放射性廃棄物処理場 設計及び工事の方法の認可申請(その7)

【第1編 保管廃棄施設に係る津波防護対策】

令和2年9月28日

令和元年7月22日第291回核燃料施設等の新規制基準適合性に係る 審査会合における指摘事項の内容とその対応一覧

L2津波の浸水高さ(1/3)

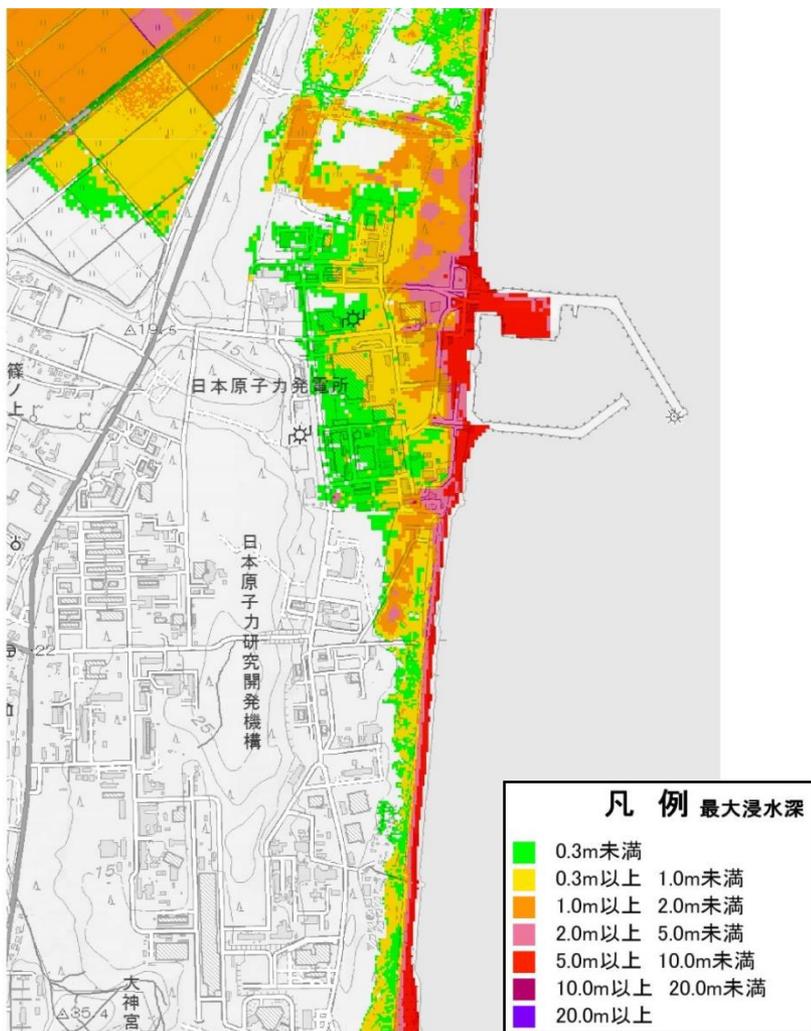
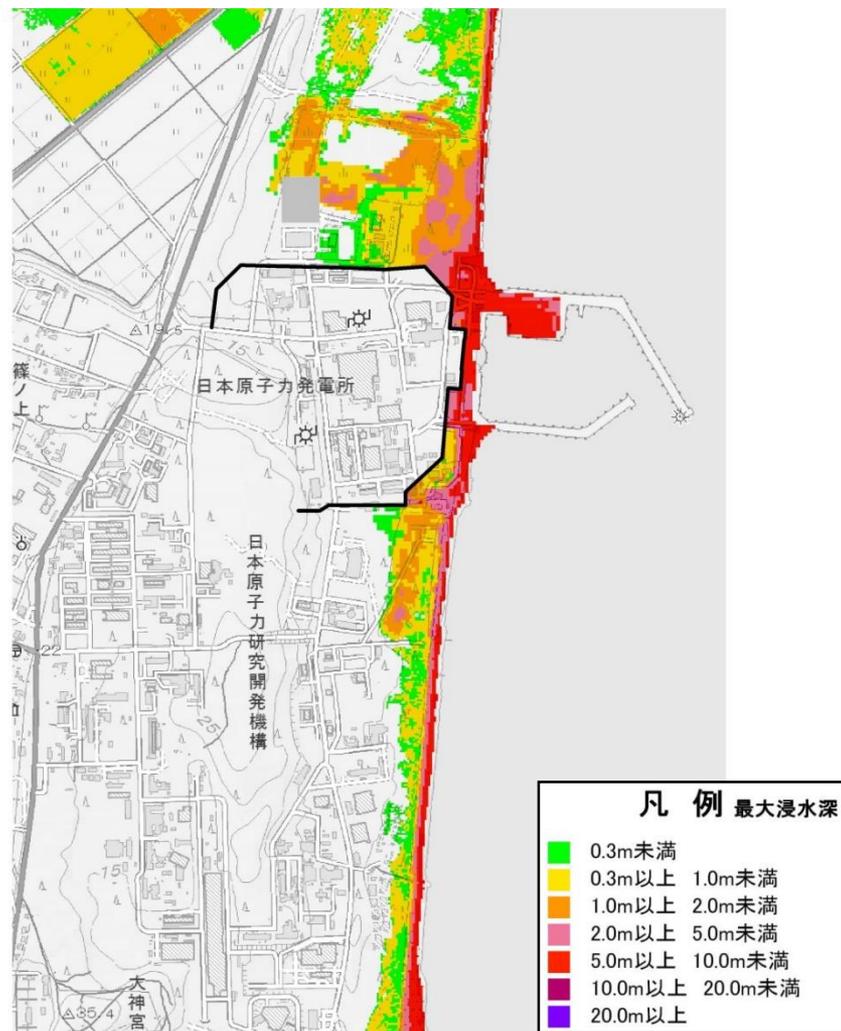
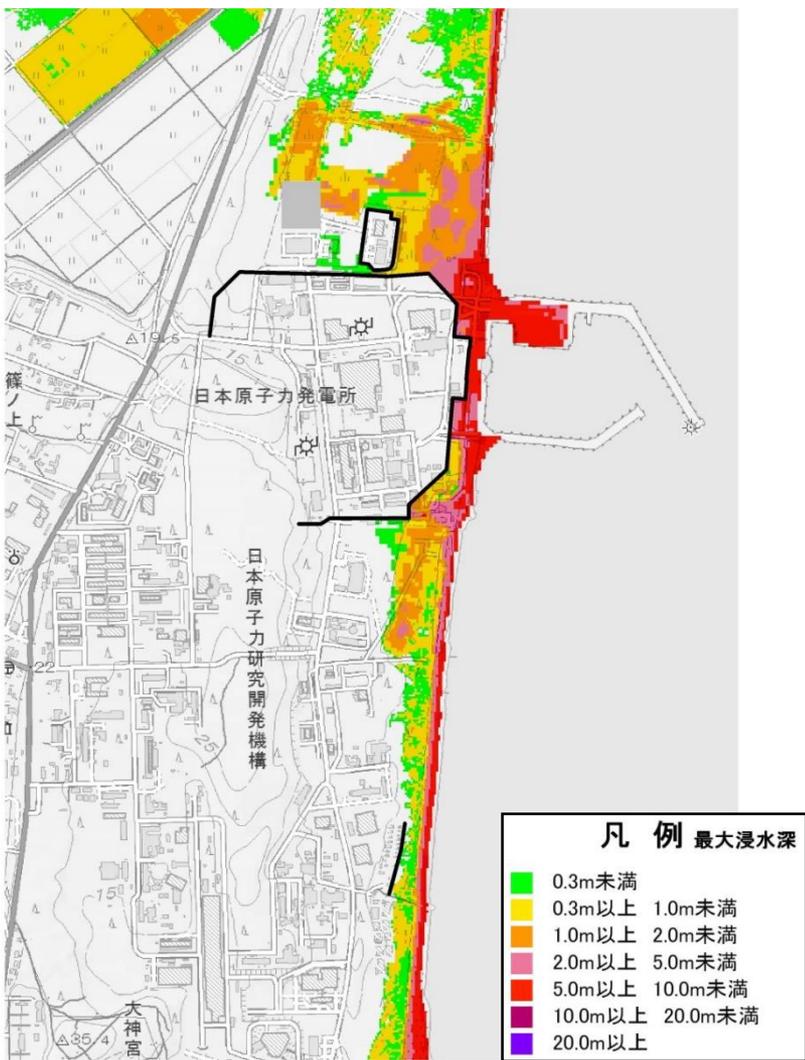
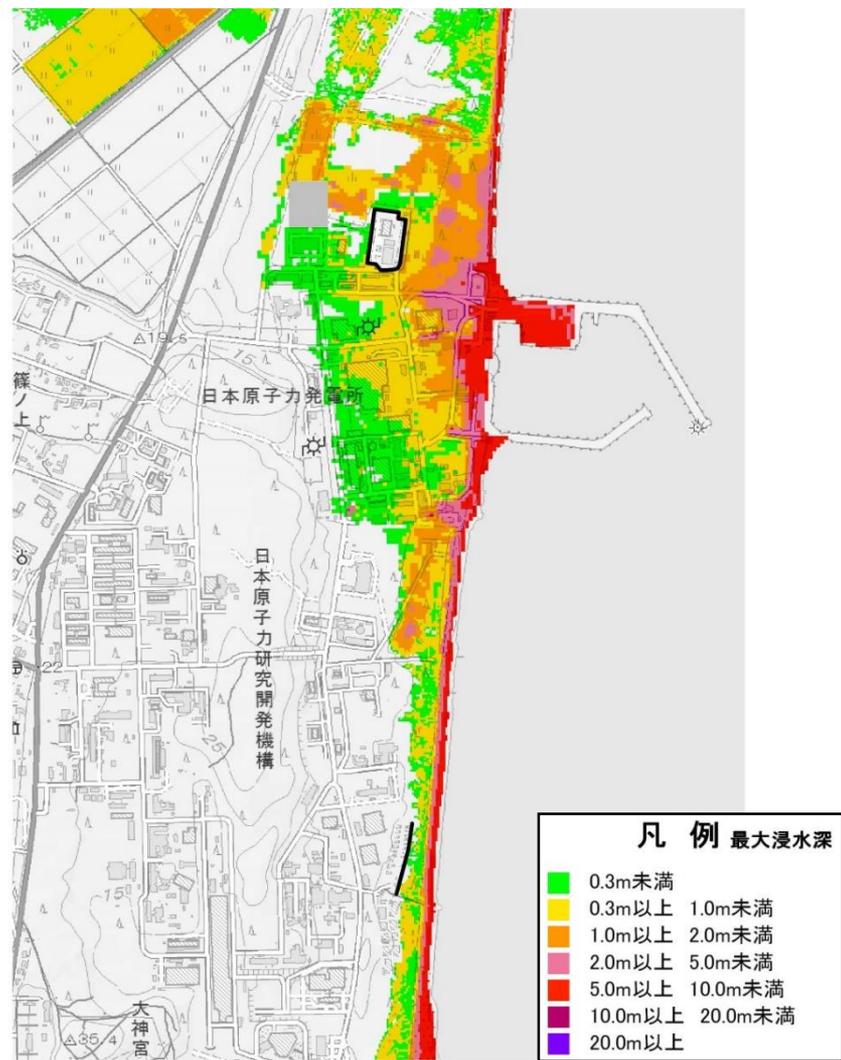
指摘事項	回答	該当ページ
前提となる設計の考え方及び方針を具体的かつ詳細に説明すること。	原子炉設置変更許可申請時の審査内容を含め、津波防護対策の考え方及び方針を説明する。	P. 3~4
L2津波について、隣接事業所及び自施設の影響を含め、解析条件、解析結果等を詳細に説明すること。	茨城県で実施した平成24年のシミュレーションデータを基に隣接事業所の防潮堤及び自施設（津波防護壁）をモデル化したうえで、再評価を実施した結果及び設計に反映した津波浸水高さについて、詳細に説明する。	P. 5~15
L2津波による各施設への影響の程度を示した上で、原子炉設置変更許可申請書に示した施設内に海水が流入しない構造を満足させるためにどのような対策をとるのか説明すること。	L2津波の浸水範囲・高さと各施設の構造を示した上で、津波対策の概要について説明する。	P. 16~20
施設の設計に当たって考慮する事象とそれぞれに対して適用した基準・規格、検討過程を含め詳細に説明すること。	「浸水により想定される事象」「津波漂流物による影響」「地震（液状化を含む）による影響」「洗堀により想定される事象」のそれぞれについて、適用基準・規格及び検討過程、結果について詳細に説明する。	P. 21~37

ケース1及びケース2、並びにケース3及びケース4の比較から、隣接する事業所の津波防護施設(防潮堤)の影響を検討した。

- ・保管廃棄施設・Ⅱ : 影響なし。
- ・第2保管廃棄施設 : 防潮堤により、隣接する事業所側(南側)からの回り込みによる当該施設の西側への浸水量が減少することを確認した。

ケース1及びケース4、並びにケース2及びケース3の比較から、津波防護壁(自施設)による反射波の影響を検討した。

- ・保管廃棄施設・Ⅱ : 津波防護壁前面での反射によるせり上がりを定量した。
- ・第2保管廃棄施設 : 津波防護壁前面での反射によるせり上がりを定量した。

- ・ケース3及びケース4より、施設周辺の各評価点における最大値を津波浸水高さとする。(詳細はP.25参照)
